国立研究開発法人日本原子力研究開発機構
核燃料サイクル工学研究所
再処理施設保安規定の変更認可申請の一部補正について

核燃料サイクル工学研究所再処理施設保安規定の補正の内容及び理由

改正前後比較表 (案)

第I-2図 品質マネジメントシステム体系図 (第51条の4 4.1項関係)

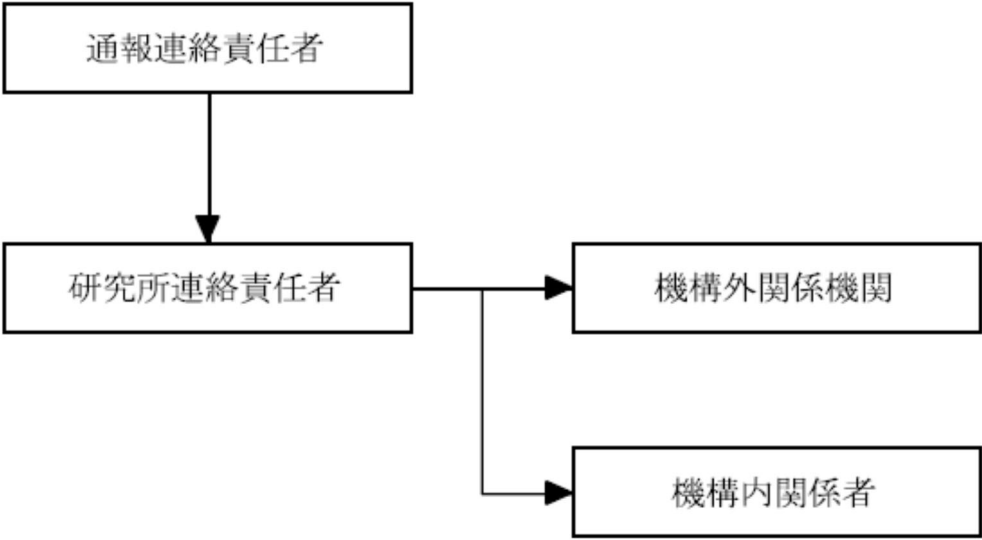
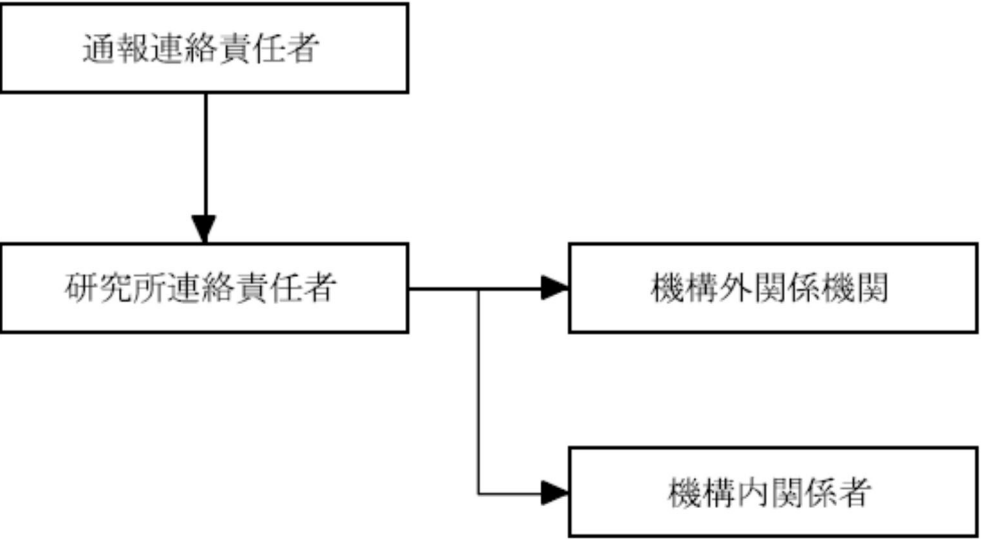
改正前 (令和2年6月23日認可版)	改正後	変更理由
	<p>4. 品質マネジメントシステム (4.1 一般要求事項)</p> <p>5. 経営者等の責任</p> <p>Plan</p> <p>5.1 経営者の関与 5.3 品質方針</p> <p>5.2 原子力の安全の重視 5.5 責任、権限及びコミュニケーション</p> <p>5.4 計画</p> <p>5.4.1 品質目標 5.4.2 品質マネジメントシステムの計画</p> <p>5.6 マネジメントレビュー</p> <p>Do 7. 業務の計画及び実施</p> <p>7.2 業務・再処理施設に対する要求事項に関するプロセス</p> <p>7.1 業務の計画 廃止措置段階における運転及び保守管理、非常事態の措置、放射線管理、環境監視等</p> <p>7.3 設計・開発 7.4 調達</p> <p>7.6 監視機器及び測定機器の管理</p> <p>7.5 業務の実施</p> <p>4.2 文書化に関する要求事項</p> <p>6. 資源の運用管理</p> <p>6.1 資源の確保</p> <p>6.2 人的資源</p> <p>6.3 インフラストラクチャ</p> <p>6.4 作業環境</p> <p>Check, Act 8. 評価及び改善 (8.1 一般)</p> <p>8.2 監視及び測定</p> <p>8.2.1 組織の外部の者の意見</p> <p>8.2.2 内部監査 (原子力安全監査)</p> <p>8.2.3 プロセスの監視及び測定</p> <p>8.2.4 検査及び試験</p> <p>8.3 不適合管理</p> <p>8.5.1 継続的改善</p> <p>8.5.2 是正処置等</p> <p>8.4 データの分析及び評価</p> <p>8.5.3 未然防止処置</p> <p>「根本原因分析に関する要求事項」</p> <p>基本プロセス 中プロセス 小プロセス — 明確な関連 - - - 理解上重要な関連</p>	<p>○再処理規則第17条 (保安規定) 第2項 第2号の改正に伴う追加 (審査基準 第4第2項)</p>
